## 柏崎刈羽原子力発電所における平成 19 年新潟県中越沖地震時に取得された地震観測データの分析及び基準地震動に係る報告書の見直しについて（概要）

平成 20 年 9 月 22 日  
東京電力株式会社

その後、経済産業省原子力安全・保安院によるご審議、原子力安全委員会、自治体による委員会からのご意見を踏まえ、主に前回報告書の基準地震動に係る部分の見直しを行い、経済産業省原子力安全・保安院に本日報告したものである。以下に前回報告書から見直しを行った点についての概要を示す。

図2 F - B断層 断層長さの評価結果

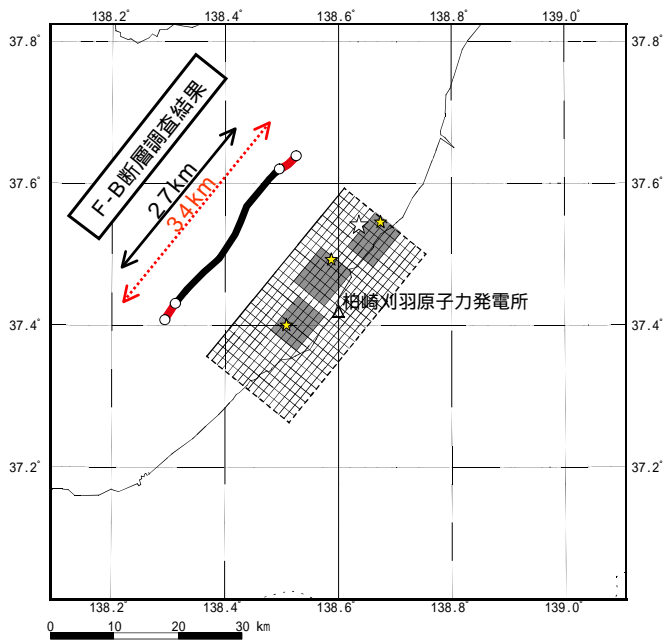
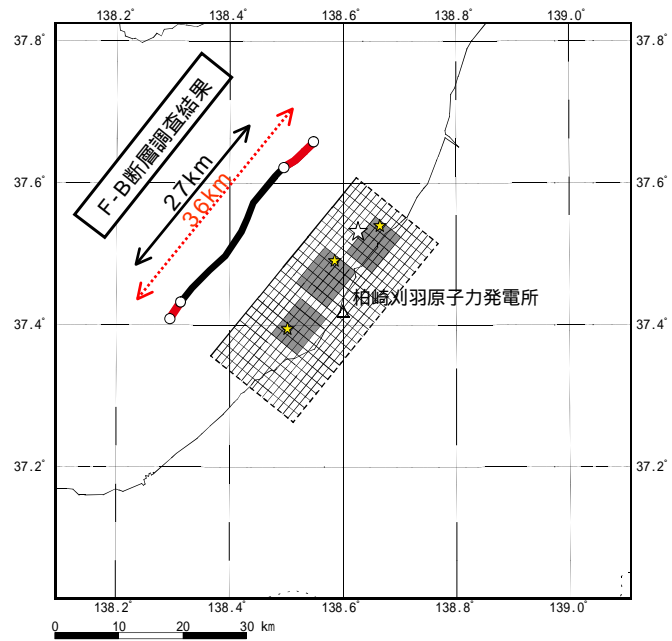
### 1．F - B 断層の不確かさに関する見直し

前回報告書では、F - B 断層の断層長さについて、地質調査結果より F - B 褶曲群の活動的な区間は約 27km であると考えられるが、安全評価上の不確かさとして、断層長さを約 34km と考慮していた。

また、F - B 断層の断層長さ 34km とした前回の評価結果と、36km とした今回の評価結果を比較したものを図 2 に、長岡平野西縁断層帯の傾斜角を 50° とした前回の評価結果と、傾斜角を 35° とした今回の評価結果を比較したものを図 3 に示す。

今回は、「柏崎刈羽原子力発電所敷地周辺海域及び陸域の活断層に対する耐震・構造設計小委員会合同WGの検討状況の整理（案）」（平成 20 年 8 月 26 日、原子力安全・保安院）を踏まえ、F - B 断層の断層長さとして、活断層評価における断層長さの不確かさを考慮して、約 36km とすることとした。

Ss - 1 ( F - B 断層・応答スペクトル): 断層長さを 34km から 36km に変更

Ss - 2 ( F - B 断層・断層モデル): 断層長さを 34km から 36km に変更

図3 長岡平野西縁断層帯 傾斜角の評価結果

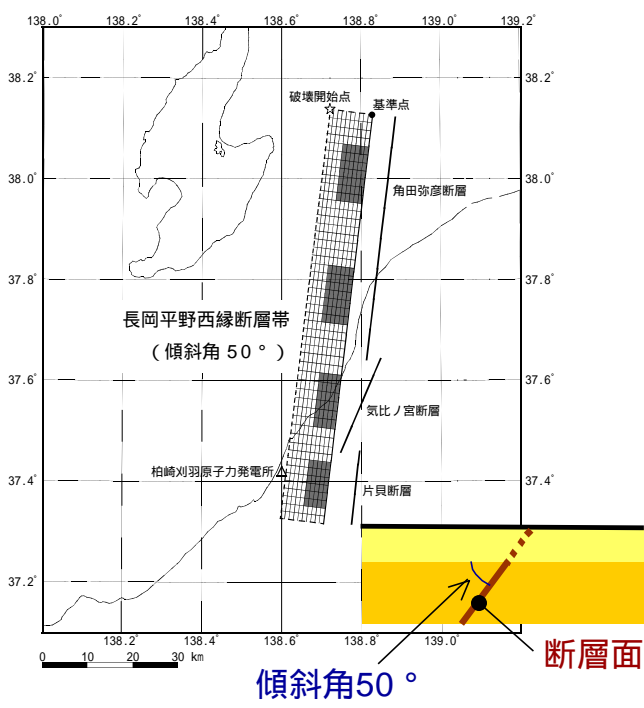
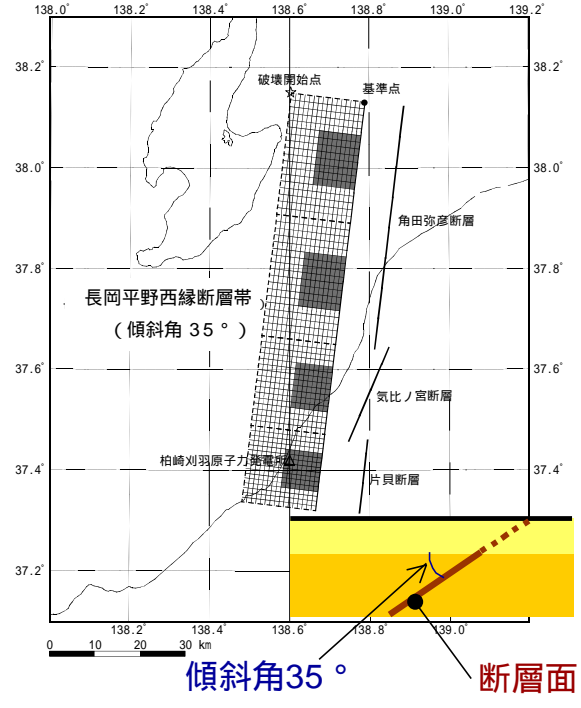
### 2．長岡平野西縁断層帯の不確かさに関する見直し

前回報告書では、地質調査結果より、長岡平野西縁断層帯を構成する角田・弥彦断層、気比ノ宮断層及び片貝断層は 3 断層が同時に活動したことを示唆する地形・地質情報が認められないこと等から、基本的にはそれぞれ単独で活動すると考えられるものの、地震調査研究推進本部による評価結果\*<sup>2</sup>等を参考に、長岡平野西縁断層帯の不確かさとして、これらの 3 断層が同時に活動する場合を考慮して断層長さを 91km と評価し、さらに

震源に関する不確かさとして応力降下量を標準の 1.5 倍と評価したケースを考慮していた。

今回は、委員会における審議内容等を踏まえた上で、「検討用地震による地震動の評価における震源モデルの不確かさの考慮について」(平成 20 年 9 月 4 日、原子力安全・保安院)に基づき考慮する不確かさの整理を行い、断層長さを 91km と評価した上で断層傾斜角の不確かさとして中越沖地震の知見に基づき 35° とするケースを追加して考慮することとした。

Ss - 3 ( 長岡平野西縁断層帯・応答スペクトル): 従来の検討に傾斜角 35° を加え評価

Ss - 5 ( 長岡平野西縁断層帯・断層モデル): 傾斜角を 35° としたケース
